原子力規制委員会の審査内容を反映し、重大事故に備えた対応や重大事故の発生・拡大防止に必要な体制・手順などを追記した補正書から、皆さまの関心が高い地震や火山など自然災害への備えについてご説明します。

～ 主な補正内容 ～

川内原子力発電所1,2号機の原子炉設置変更許可申請に係る補正書を提出しました。

【基準地震動を追加】

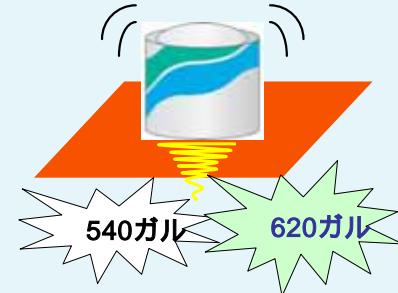
- ・審査ガイドに記載されている過去に国内で発生した16地震の観測記録について、考慮すべきかを検討。
- ・審査内容を反映し、「平成16年北海道留萌支庁南部地震」を考慮すべきものとし、新たな基準地震動620ガルを追加。

【津波評価で想定した津波発生源】

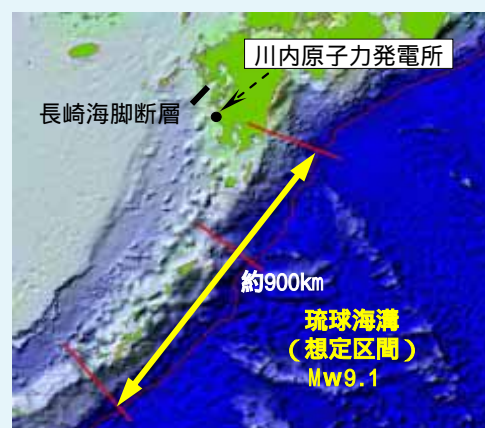
津波発生源として琉球海溝プレート間地震を追加

- ・周辺海域の活断層調査により、発電所に最も大きな津波をもたらす発生源は、これまで長崎海脚断層と評価（津波高さ約4m）。
- ・審査内容を反映し、琉球海溝におけるプレート間地震による津波を考慮（津波：水位上昇約5m、水位低下約-5.5m）。

【海水ポンプエリアの防水対策】

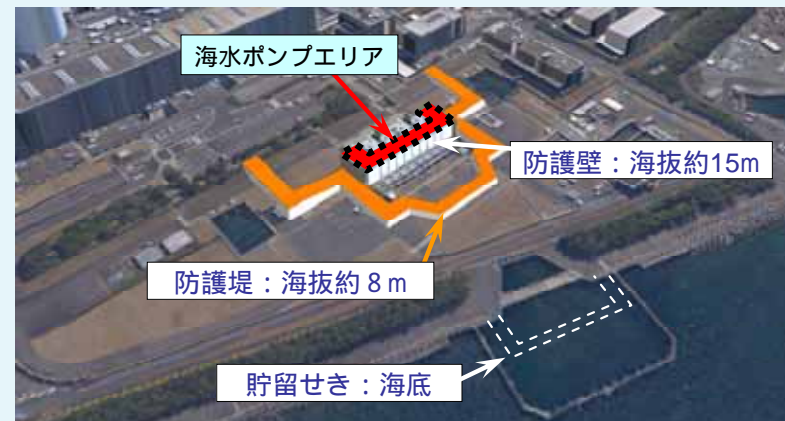
- ・津波高さ約5mに対して敷地高さは約1.3mと十分な高さを有するが、海水ポンプエリアは約5mであることから、安全確保に万全を期すため、浸水防止のための防護壁（約1.5m）や防護堤（約8m）を設置。
- ・引き波時（約-5.5m）にも必要な海水が確保できるよう、取水口に貯留せきを設置。

【モニタリング対象火山】

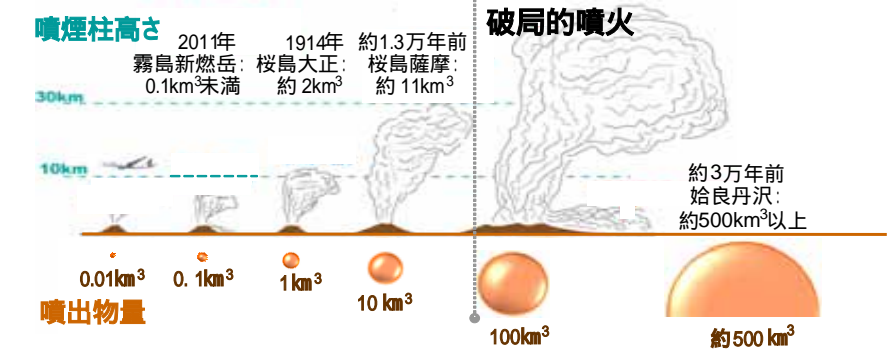
- ・発電所が存続する間に、発電所まで火砕流が到達する規模の破局的噴火が発生する可能性は十分低いものの、地殻変動・地震活動の観測データや公的機関の公表情報を収集・分析し、活動状況を定期的にモニタリング（監視）。
- ・破局的噴火に発展する可能性がある場合、原子炉の停止、燃料搬出などを実施。
